RESPOSTA AO PARECER 040/2024 – CEIV - COMISSÃO ESPECIAL DE ANÁLISE DE ESTUDO  
DE IMPACTO DE VIZINHANÇA

## EDIFÍCIO BELMONT

**PARECER 040/2024 – CEIV**  
**COMISSÃO PERMANENTE DE ANÁLISE DE ESTUDO DE IMPACTO DE VIZINHANÇA**  
**(CEIV)**

**Projeto:** Edifício Belmont

Figura 118 – Dispositivos de tráfego. Fonte: Autor, 2024.

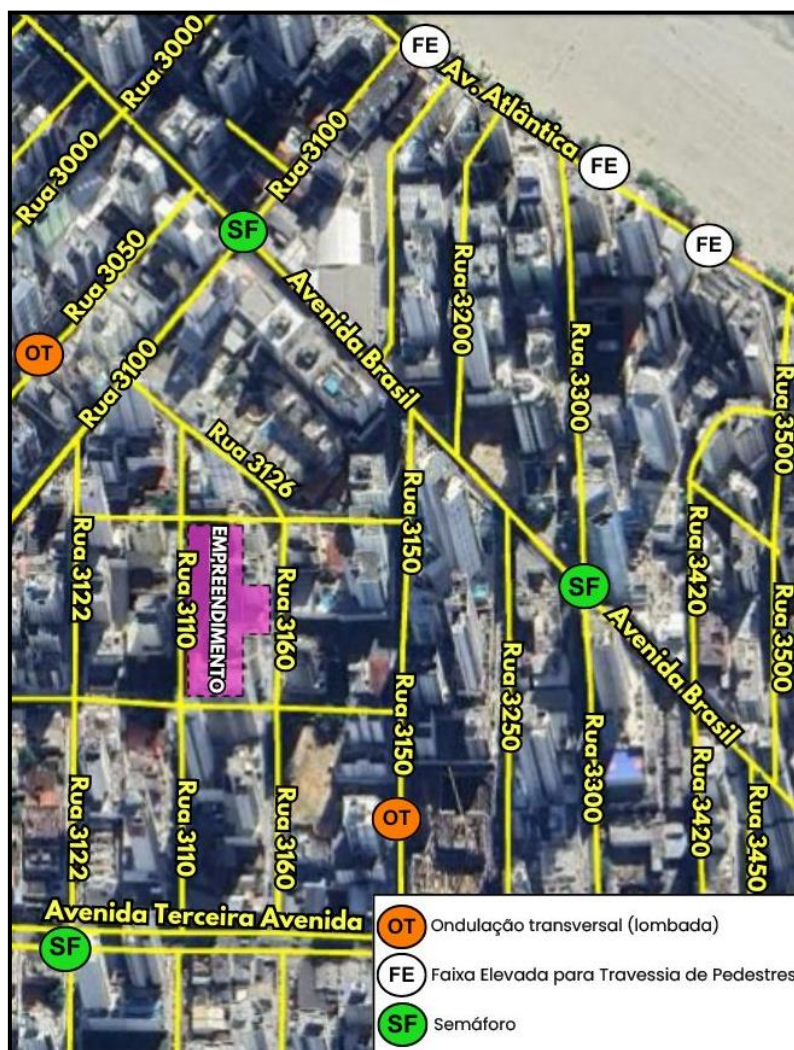
*a) Necessário detalhar se existe ou não algum fiscalizador eletrônico de velocidade no entorno do empreendimento (figura 118). O texto anterior a figura cita, porém, a figura não apresenta nenhum;*

**ATENDIMENTO:** Não há fiscalizadores eletrônicos de velocidade na área abrangida pelo mapa da Figura 118, conforme consta na legenda. O parágrafo que antecede a Figura 118 foi atualizado, conforme abaixo, removendo a citação de fiscalizadores eletrônicos de

*Figura X – Itinerário Linha 001 - Nova Esperança/Hospital Unimed. Fonte: Transpiedade BC, 2024.*

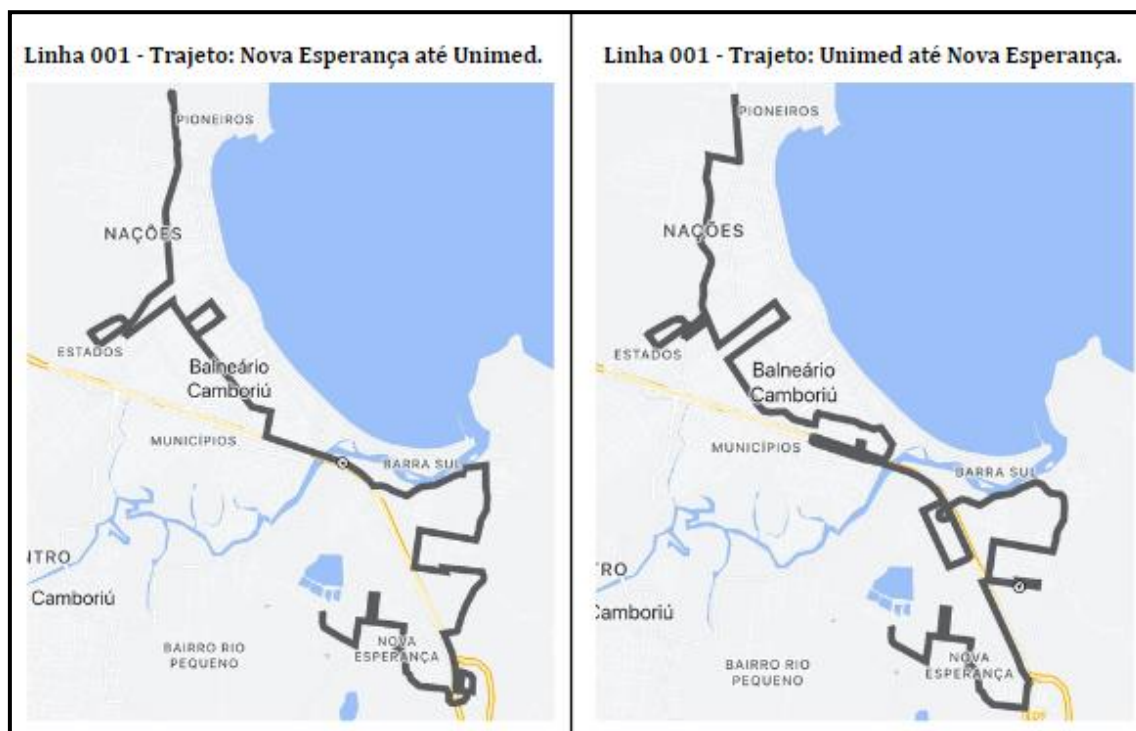
*a) Necessário acrescentar informações sobre a política tarifária adotada no transporte coletivo intermunicipal e se alguma linha/itinerário do transporte intermunicipal passa próxima ao empreendimento;*

**ATENDIMENTO** Subitens “a” e “b”: Informações sobre o transporte coletivo intermunicipal e mapa com a demarcação dos pontos de parada de cada linha do transporte coletivo intramunicipal inseridos no EIV versão final (subitem 3.7.2.3 - Sistema de Transporte Coletivo) conforme segue.

*Figura X – Pontos de parada predefinidos para cada linha de transporte intramunicipal no entorno do empreendimento. Fonte: Viação Praiana, 2024.*

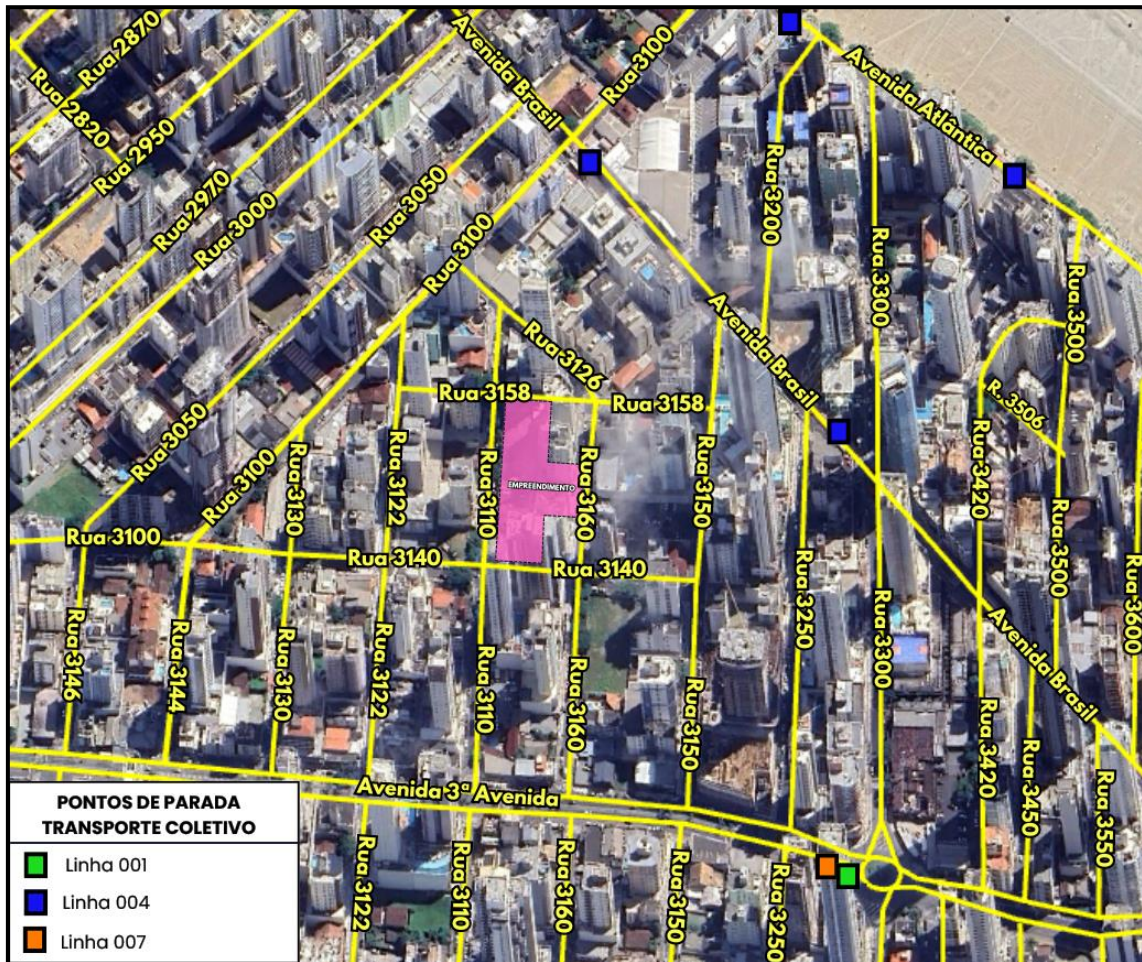
*b) Necessário acrescentar imagens/mapas dos “locais de embarque e desembarque predefinidos para cada linha de transporte”, onde os ônibus param, como apontado no EIV;*
